Compte-rendu de l'atelier de concertation n°2

Projet de centrale hydroélectrique du Rif Garcin

Mercredi 19 septembre 2018

Le : 25/09/2018
De : Mazars Alter&Go Concertation
Pour : Les participants à la réunion

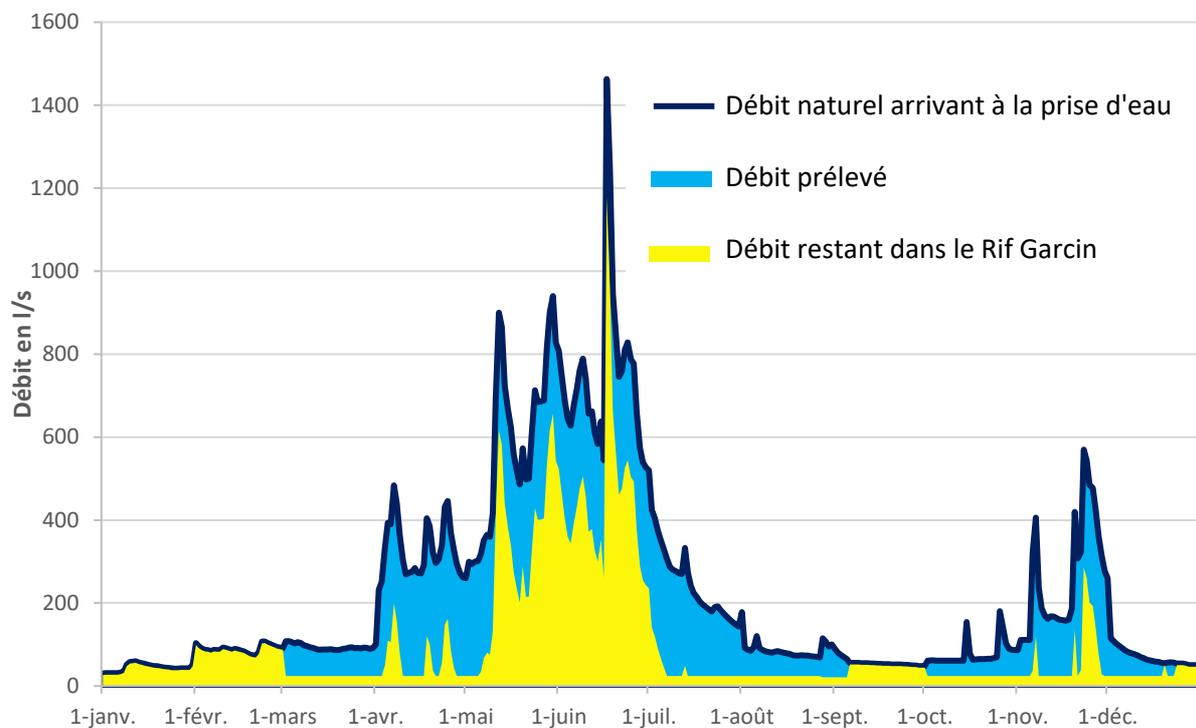
Question : « Quelle est la valeur du débit réservé ? »

Question : « Lorsque vous présentez les valeurs du débit sur l'année, s'agit-il du débit médian ou moyen ? »

Réponse de GEG : Pour le Rif Garcin, le débit du cours d'eau une fois que l'eau a été déviée dans la conduite ne peut pas descendre en dessous de 10% de son débit annuel moyen qui est de 240l/s. La valeur du débit réservé est donc de 24l/s. Cependant, il est possible que les études environnementales en cours préconisent d'augmenter un peu cette valeur afin d'assurer la continuité écologique du cours d'eau.

Réponse de GEG : Nos calculs tiennent compte du débit moyen qui est la valeur de référence pour déterminer le débit réservé. A partir de l'exemple de l'année 2016, on peut constater, qu'au total sur une année, nous prélèverions en moyenne 50% de l'eau du torrent.

Réponse de GEG : La valeur du débit turbiné dépend du débit total du torrent, comme le montre le graphique. En hiver (de mi-décembre à fin février), la centrale ne fonctionne pas afin de garantir le débit réservé. L'ensemble de l'eau arrivant à la prise d'eau est restitué au cours d'eau. Par contre, les mois d'été, la centrale peut turbiner jusqu'à 280l/s qui est la valeur maximale que nous pouvons prélever.

Scénario 1

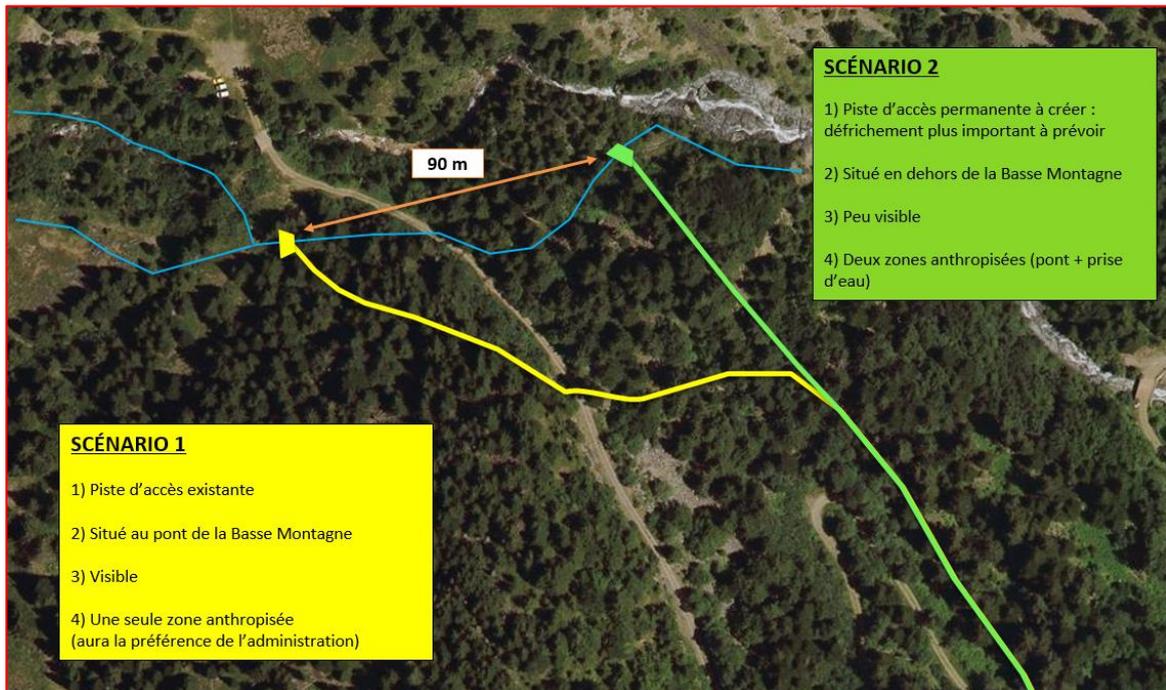
Question: « Où pourront se garer les véhicules des bergers si une passerelle en bois est installée ? »

Question: « Qui refait la passerelle en cas d'avalanche ? »

Question : « Existe-t-il des protections autour de la prise d'eau ? »

Question: « Une étendue d'eau est-elle prévue en amont de la prise d'eau ? »

Question: « Est-ce une obligation de détruire le pont ? Comment faire en cas de passage d'engin forestier ? »

Question : « Quelle est la longueur de piste à déboiser ? »

Question : « Existe-t-il un impact sur les poissons ? »

Réponse de GEG : Aujourd'hui un petit parking (3-4 places) est aménagé après la passerelle. Si le pont est modifié ou réaménagé, il est possible de créer un espace de stationnement avant le pont (quand on vient depuis la piste en montant).

Réponse de GEG : GEG a pour obligation l'entretien de cet ouvrage en cas de dégradation.

Réponse de GEG : D'un point de vue réglementaire, GEG n'est pas tenu d'installer des protections type clôture ou barrière. En revanche, une signalisation doit être installée afin d'informer et interdire l'accès autour de l'ouvrage.

Réponse de GEG : Aucun lac ou retenue d'eau n'est prévu suite à l'installation de la prise d'eau.

Réponse de GEG : La question du pont est ouverte à discussion avec vous afin de trouver la solution qui correspond le mieux vos attentes. Le pont peut, en effet, être laissé en sa position si besoin.

Réponse de GEG : La piste à créer en déboisant est d'environ 200 m. Cette piste d'accès rejoint la prise d'eau en aval du pont qui n'est pas accessible aujourd'hui.

Réponse de GEG : les études actuelles ne démontrent pas d'impacts sur les poissons. Comme la prise d'eau de ce scénario est située environ 90m en aval de celle du premier scénario, il est possible que, la vie piscicole se développe un peu plus sur ce linéaire.
